CEI
IEC
60857

AMENDEMENT 2
AMENDMENT 2

**Pre-recorded optical reflective
videodisk system –
"Laser vision" 60 Hz/525 lines – M/NTSC**

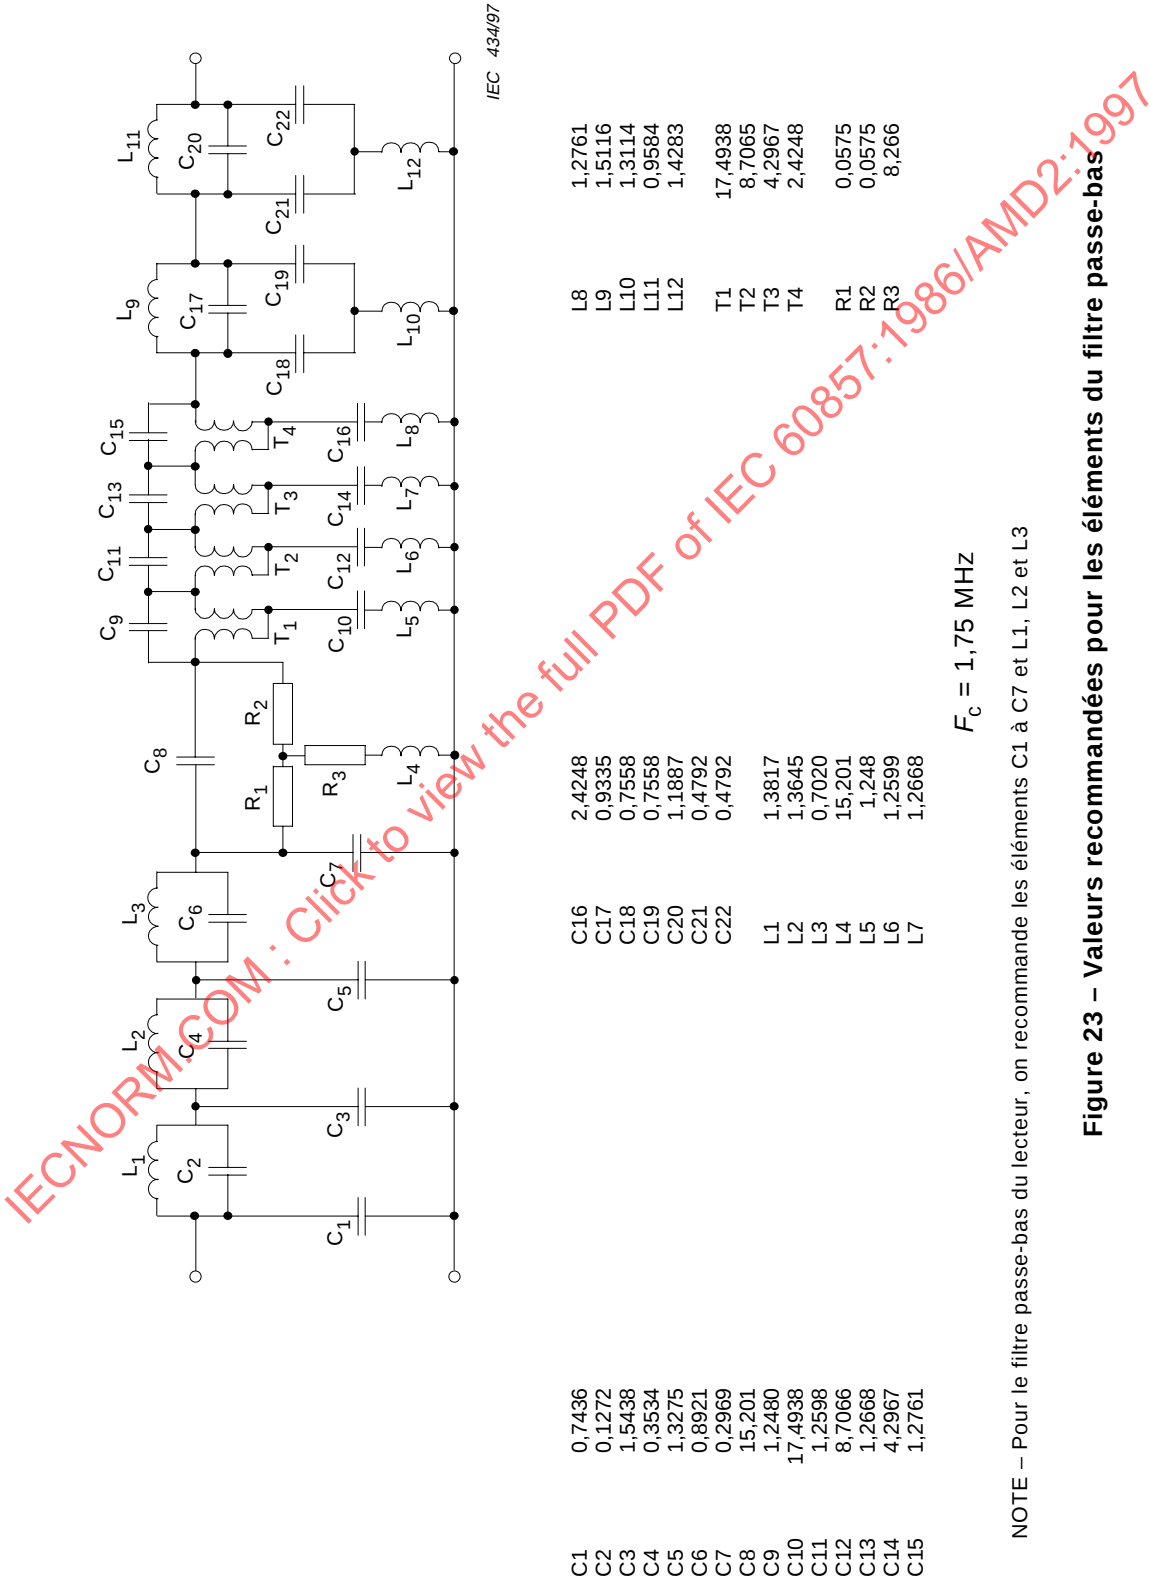
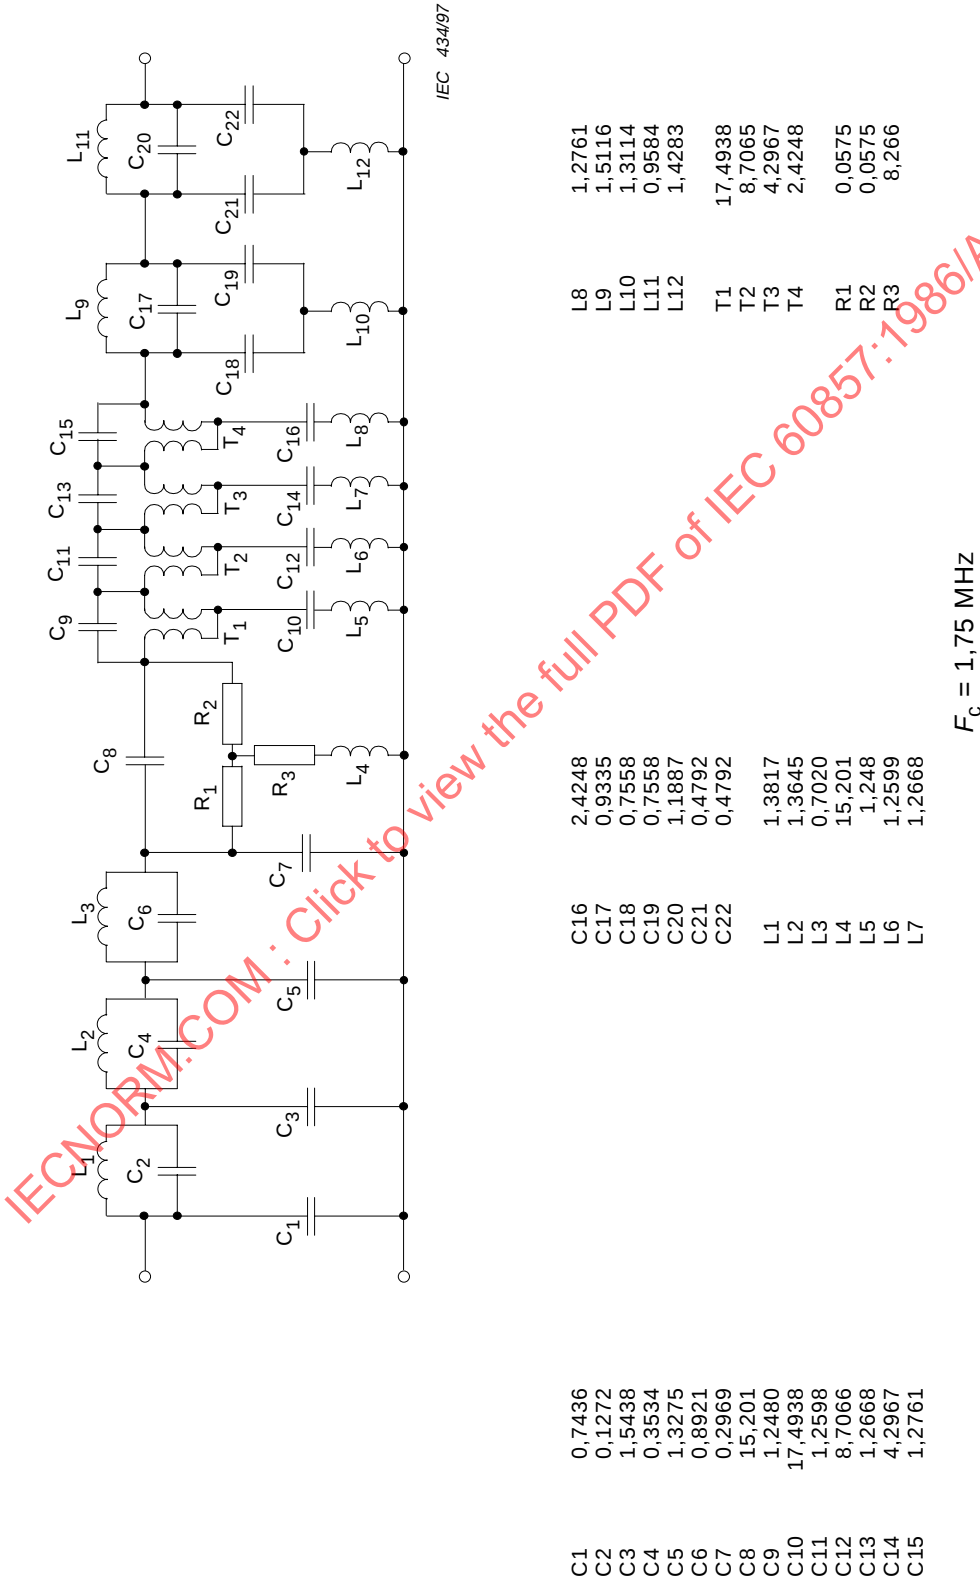
13.1.2 *Low-pass filter (see figure 23)*

a) The frequency response shall be as follows:

- 1) up to 1,6 MHz $\pm 0,5$ dB (ref. 0,5 MHz)
- 2) 1,75 MHz $(-3 \pm 0,5)$ dB
- 3) 2 MHz (-26 ± 2) dB
- 4) $> 2,3$ MHz < -50 dB

b) The group delay shall be as follows:

- 1) $< 0,5$ MHz (0 ± 20) ns (ref. 0,5 MHz)
- 2) 0,8 MHz (-50 ± 20) ns
- 3) 1 MHz (-100 ± 50) ns
- 4) 1,2 MHz (-180 ± 50) ns
- 5) 1,4 MHz (-350 ± 75) ns

Figure 24 – High-pass filter and pre-emphasis

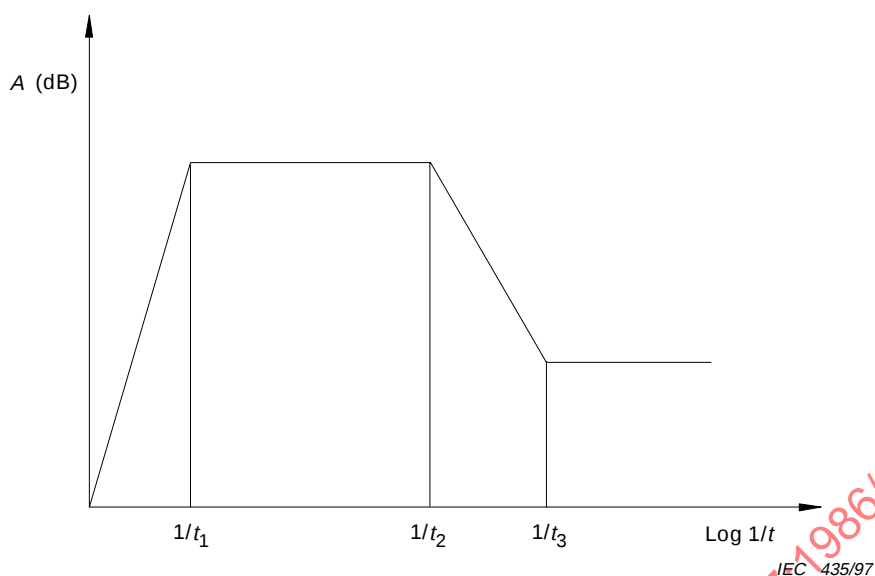
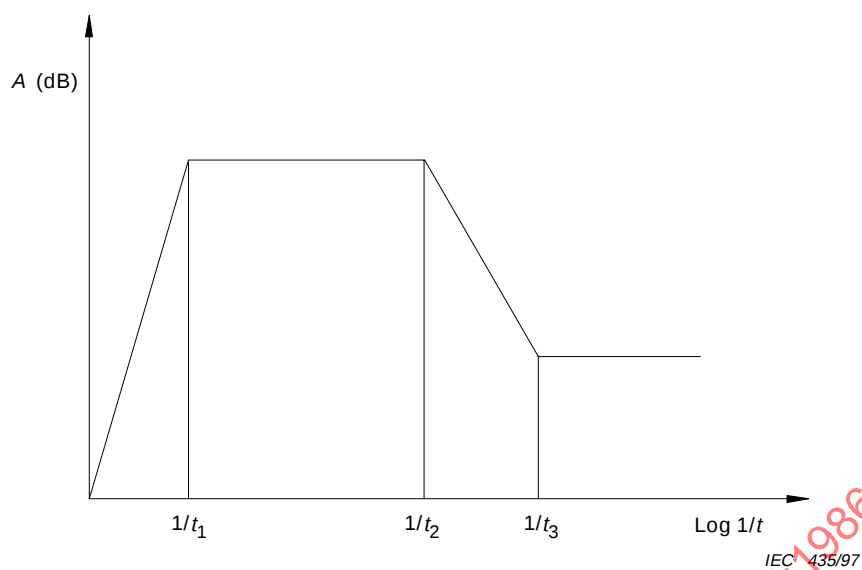
The EFM signal prior to modulation shall have a pre-emphasis according to figure 24.

The EFM signal prior to modulation shall be filtered by a high-pass filter according to figure 24.

High-pass filter

$$A = \frac{j\omega t_1}{1 + j\omega t_1} \quad t_1 = (75 \pm 5) \mu\text{s}$$

Pre-emphasis

$$A = \frac{1 + j\omega t_3}{1 + j\omega t_2} \quad t_2 = (5 \pm 0.1) \mu\text{s}; \quad t_3 = (318 \pm 6) \text{ ns}$$

Figure 25 – Niveau du signal EFM

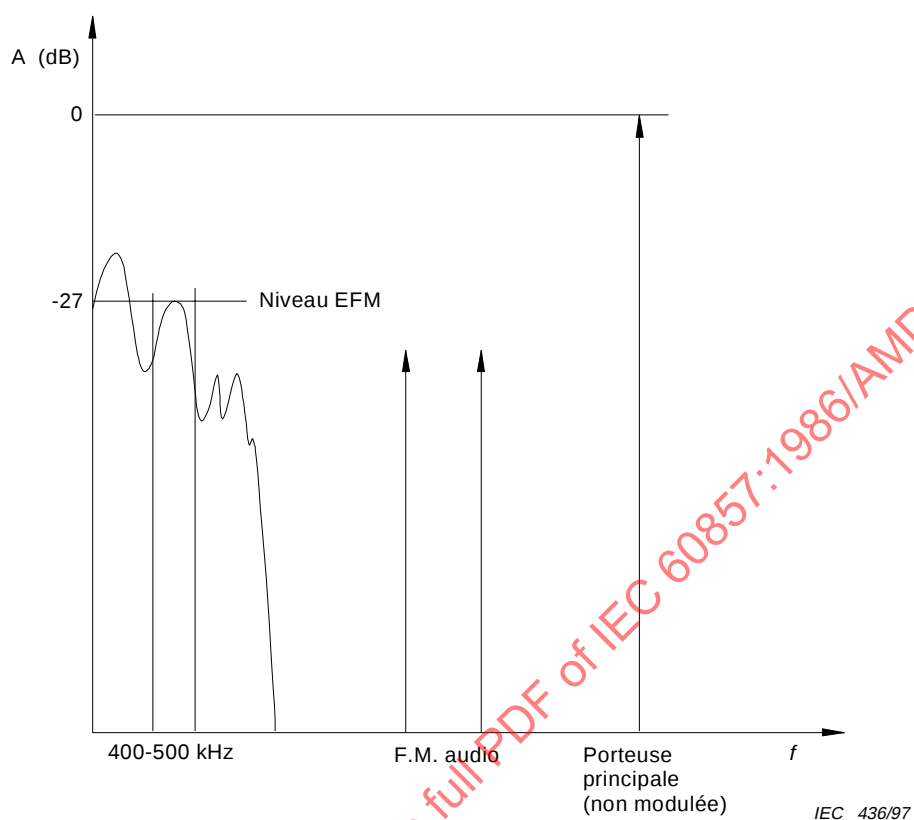
The level of this modulated EFM signal in the recorded frequency spectrum shall be $-27 \text{ dB} \pm 1 \text{ dB}$ with respect to the unmodulated main carrier when no audio signal is present during digital silence (see figure 25).
